表 A.0.3 监理通知单 ★

工程名称：广西宾阳晶创一期 60MW 渔光互补光伏发电项目

编号：BYXM-TZD-JC-032

事由：关于升压站主变油坑格栅支墩施工事宜

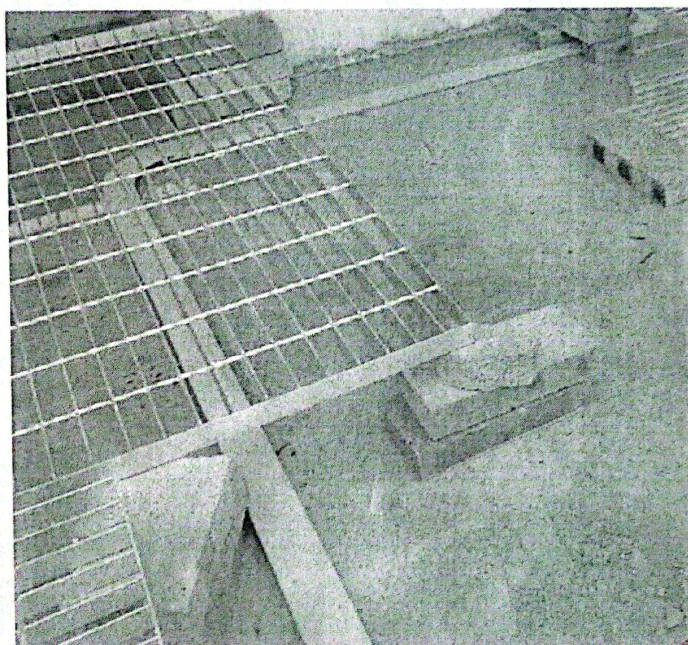
2022 年 01 月 20 日经巡视检查发现，升压站主变油坑格栅支墩施工与图纸不符，根据图号为 B125S-T0203-08 的设计图纸要求支墩为 200mmX200mm 截面 MU10 砌块用砂浆砌筑至格栅底部。施工现场为红砖堆放且未用砂浆砌筑。

现要求施工单位按照设计图纸及时进行整改到位。

我方接到编号为 BYXM-TZD-032 的监理通知单后, 已按要求完成了工作, 请予以复查。

已复查, 已整改完成
